**EL MINISTERIO DE MINAS Y ENERGÍA**

*“Por la cual se aclaran condiciones de exigibilidad del etiquetado de algunos requisitos establecidos en el Anexo General del Reglamento Técnico de Etiquetado – RETIQ.”*

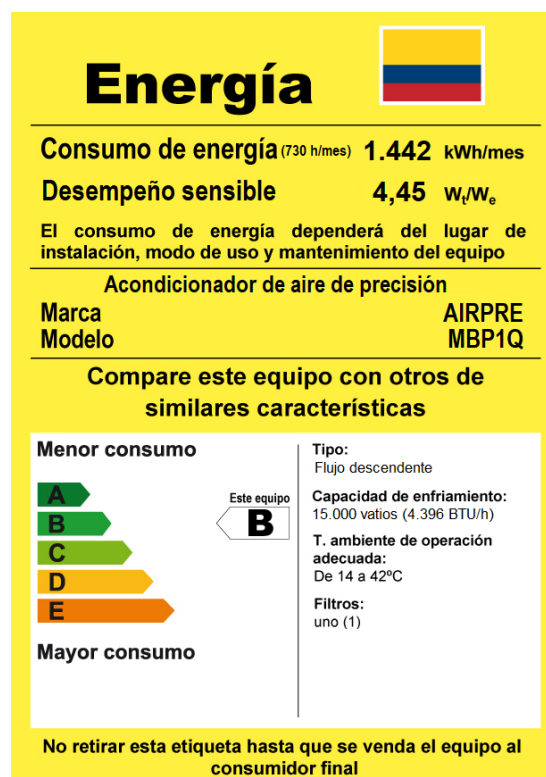
**Etiquetas genéricas de modelos de unidades condensadoras:** Éstas son exigibles en procesos de importación, así como en toda cotización y transacción de compraventa de equipos propuestos como base de sistemas e instalaciones destinados para uso final:

**a.** La denominación del tipo de equipo al cual corresponde la etiqueta, así: **Condensadora - Acondicionador de Aire**, si es para combinación uno a uno, o **Condensadora - Sistema Acondicionador de Aire**, si es Multisplit.

**b.** Una leyenda que diga **"Modelo"** y en frente, precedido por un espacio, especificar el modelo de la condensadora seguido por un guion "-" y el tecto **"Cert"**, señalando el número de certificado de producto, o el texto **"Dconf:"** y el número de la Declaración de Conformidad, correspondiente con el equipo etiquetado.

**Figura 7.5 a. Ejemplo de etiqueta para Acondicionadores de Aire tipo precisión”**

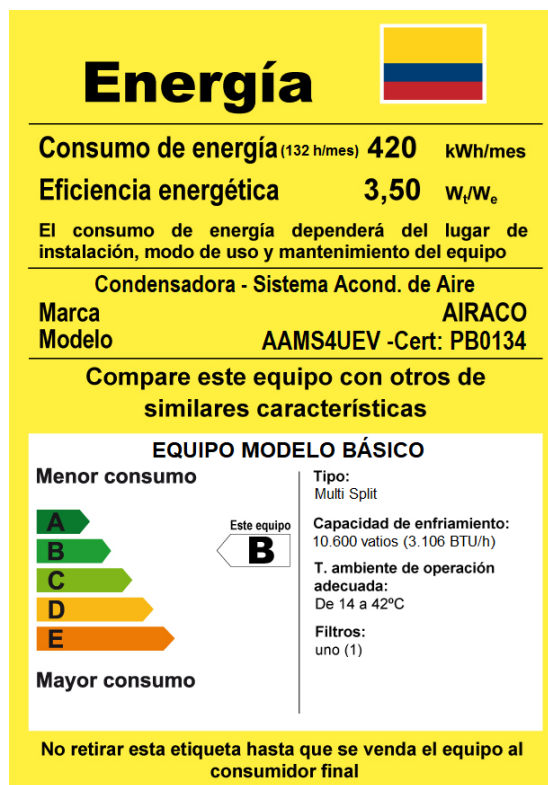
2) Adicionar el numeral 7.5, precisando las figuras ejemplo de las etiquetas y sus nombres, correspondientes con los numerales 7.5 a y 7.5 b para equipos de tipo precisión, genérica de equipos Multisplit, y de solución particular.

Figura 7.5. Ejemplo de etiqueta para Acondicionadores de Aire hasta 10.540 W de capacidad de enfriamiento.

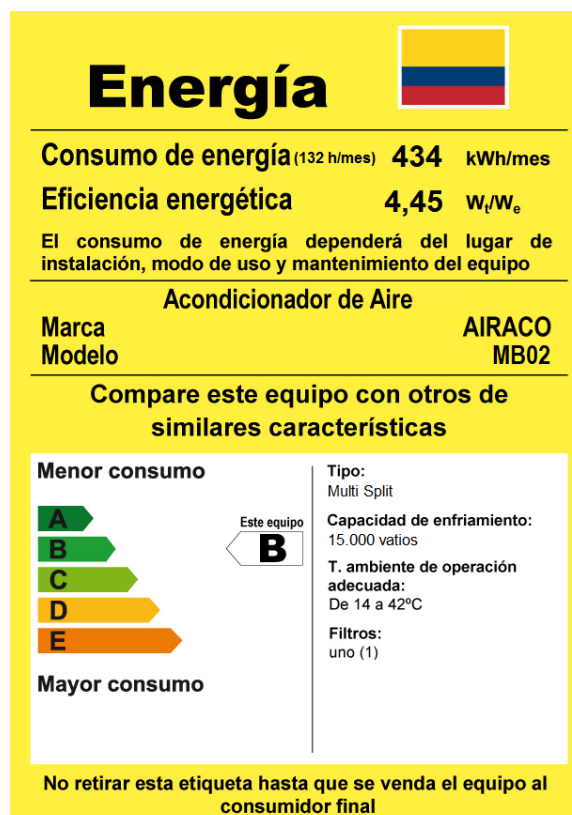
3) Se modifica el numeral 7.2 “INFORMACIÓN COMPARABLE” del artículo séptimo del RETIQ en donde se elimina el requisito del reporte y evaluación de la presión sonora para los equipos acondicionadores de aire hasta 10.540 (W), quedando como sigue:

4) Se modifica la etiqueta ejemplo, para la información comparable para los equipos de acondicionamiento de aire, del numeral 7.5, quedando como sigue:

Figura 8.5. Ejemplo de etiqueta para Acondicionadores de Aire desde 10.540 y hasta 17.580 W de capacidad de enfriamiento.

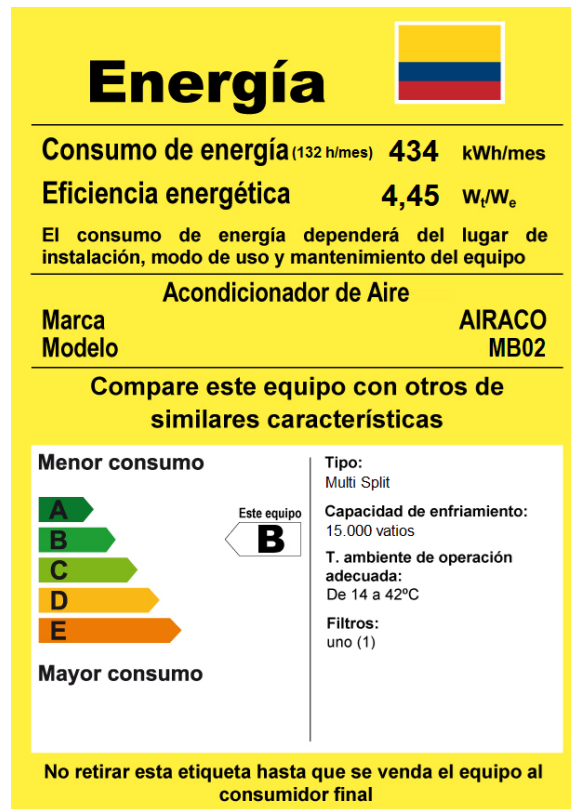
5) Se modifica el numeral 8.2 “INFORMACIÓN COMPARABLE” del artículo octavo del RETIQ en donde se elimina el requisito de reporte y evaluación de la presión sonora para los equipos acondicionadores de aire desde 10.540 (W) hasta 17.580 (W), quedando como sigue:

6) Se modifican las etiquetas ejemplo, para la información comparable para los acondicionadores de aire del numeral 8.5, quedando como sigue:

Figura 16.5 b. Ejemplo de etiqueta para Gasodomésticos para cocción de alimentos – Mesa de trabajo y gratinador – Horno.

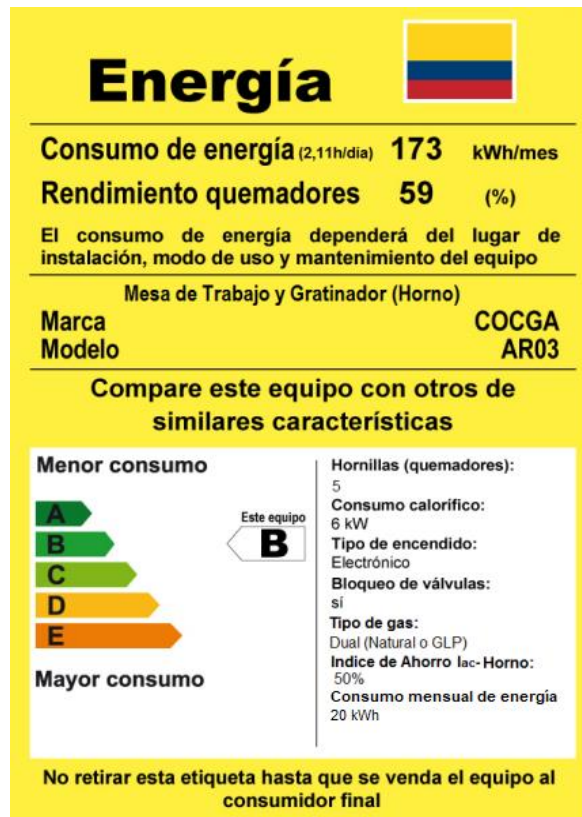
9) Se modifican las etiquetas ejemplo para gasodomésticos para cocción de alimentos, del numeral 16.5, quedando como sigue:
